Salmsteke - Schoonhoven

Verslag Ontwerp op tafel

23 oktober 2024

Kenmerk HDSR: DM 2016175

Figuur 1: Tekening Inpassing ontwerp SAS Schoonhoven

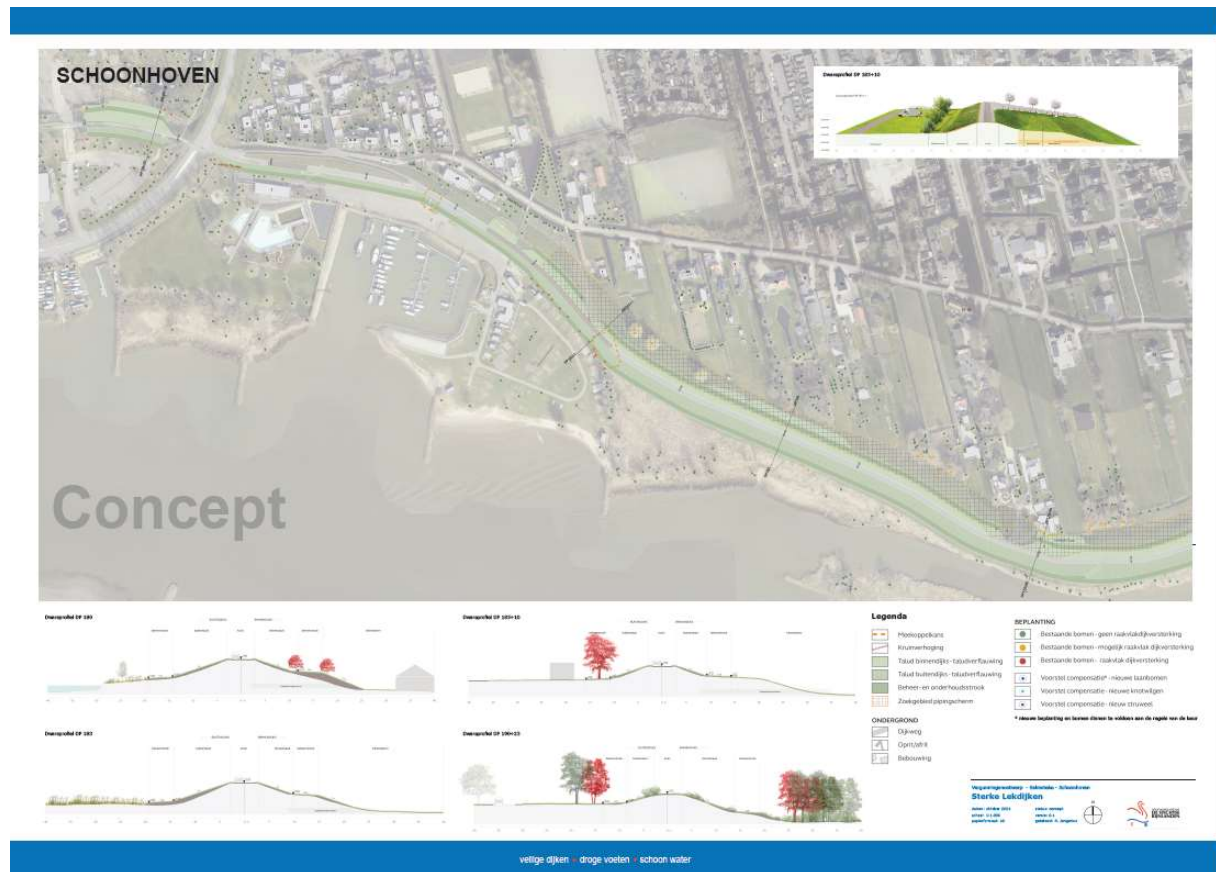
- Archeologie: Verhaal gaat dat resten van kasteel Schoonhoven zijn verwerkt in dijk bij Schoonhoven.
- Beheerstrook binnenzijde: na verwerving en als beheer bij HDSR blijft angst dat mensen gaan wandelen op beheerstrook binnenzijde (want geen afrastering) net als op dit moment aan de buitenzijde gebeurt.
- Nabij DP 186-187: talud 1:3 ingetekend en direct bij het huis is er geen aanpassing van het talud. Hoe kan dat? Hoeveel is de hoogte opgave?
- Veel wandelaars op de dijk en beneden de dijk bij entree Schoonhoven
